Betreff: PV-FFA Kroatisch Geresdorf - Genehmigungsbescheid

Bescheid

Über den Antrag der WindPV Operation GmbH, Kasernenstraße 10, 7000 Eisenstadt, vertreten durch die ONZ & Partner Rechtsanwälte GmbH, Schwarzenbergplatz 16, 1010 Wien, auf Erteilung der Bewilligung zur Errichtung und zum Betrieb der Photovoltaik-Freiflächenanlage Kroatisch Geresdorf ergeht folgender

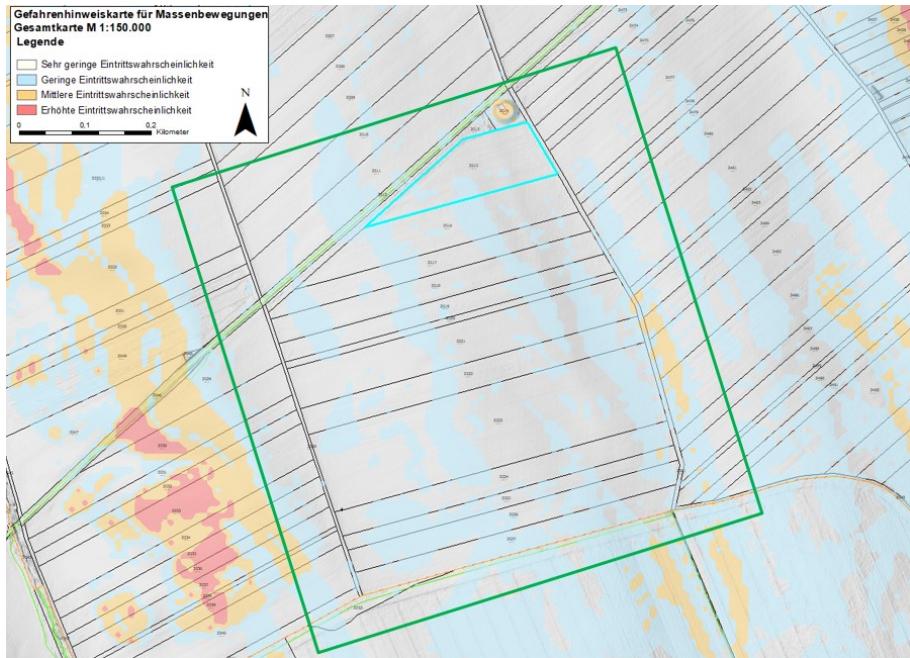
Eine Gefährdung durch fluviale Hochwässer ist nicht gegeben. Betreffend pluviale Hochwässer wird festgehalten, dass an der Ostseite der Fläche eine Geländesenke verläuft, welche eine Abflussgasse für Oberflächenabfluss darstellt. Das Einzugsgebiet am Eintrittspunkt in das Projektgebiet lässt sich überschlägig mit rd. 20 ha abgrenzen. Gem. Gefahrenhinweiskarte Oberflächenabfluss (<https://hora.gv.at/>) treten im Projektgebiet bei einem 100-jährlichen Niederschlagsereignis Wassertiefen von 20 – 50 cm und Fließgeschwindigkeiten von 1 – 2 m/s auf. Diese Ausweisung wird auf Basis eines Lokalaugenscheins durch den ASV am 23.07.2025 als plausibel beurteilt.

Gem. Modulbelegungsplan (Revision 1, September 2025) befinden sich die projektierten Wechselrichter und Trafos nicht innerhalb der in o.g. Quelle ausgewiesenen Abflussbereiche. Vom Abflussgeschehen betroffen sind PV-Module, Bepflanzungsbereiche und Wege. Bepflanzung und Wege können aus schutzwasserbaulicher Sicht vernachlässigt werden. Gem. Technischem Bericht (Revision 1, September 2025) tritt der minimale Bodenabstand der PV-Module während der landwirtschaftlichen Bearbeitung der Fläche auf (Bewirtschaftungsstellung). Dieser Zustand kann während eines pluvialen Hochwasserereignisses ausgeschlossen werden. In Betriebsstellung beträgt die lichte Höhe zwischen Modulunterkante und Geländeoberkante min. 1,0 m. Die Paneele befinden sich demnach jedenfalls außerhalb des bei 100-jährlichen Niederschlagsereignissen auftretenden Abflussquerschnitts, von Oberflächenabfluss berührt werden lediglich die Aufständerungen. Gemäß Projektunterlagen sei eine Gefährdung durch Verklausungen oder durch Erosionserscheinungen im Bereich der Aufständerungen nicht gegeben. Die Ausführungen werden seitens des ASV als plausibel beurteilt.

Zusammenfassend wird festgestellt, dass die Anlage grundsätzlich von Oberflächenabfluss betroffen ist, aber aus wasserfachlicher Sicht kein wesentliches Gefährdungspotential erkennbar ist.
